# 改善箇所説明図

ショベル・ローダ

グレーダ

オイルフィルタケース  
(ブレーキ油圧回路)

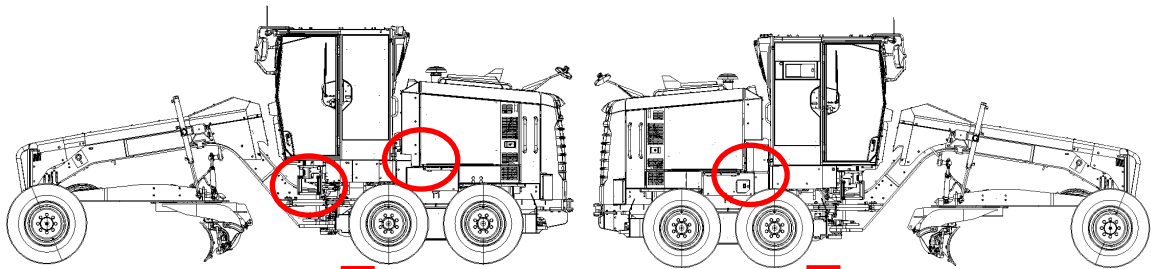
基準不適合箇所

ショベル・ローダおよびグレーダのブレーキ油圧回路で使用するオイルフィルタケースにおいて、製造方法が不適切なため、基準上必要な耐久性を有しておらず、高い圧力が連続的にかけるとオイルフィルタケースから作動油が漏れるおそれがある。

全車両、ブレーキ油圧回路のオイルフィルタケースの鋳出し番号を確認し、「0321H」のものは対策品に交換する。なお、グレーダにおいては、ステアリング油圧回路およびディファレンシャルロック油圧回路で使用しているオイルフィルタケースも同様の対応をする。

識別: オイルフィルタケースの鋳出し番号にて識別する。

オイルフィルタケース  
(ステアリング油圧回路)

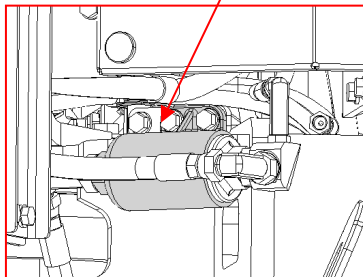
不具合発生部位

なおグレーダにおいては、ステアリング油圧回路およびディファレンシャルロック油圧回路でも同じオイルフィルタケースを使用しているため、高い圧力が連続的にかけると作動油が漏れるおそれがある。
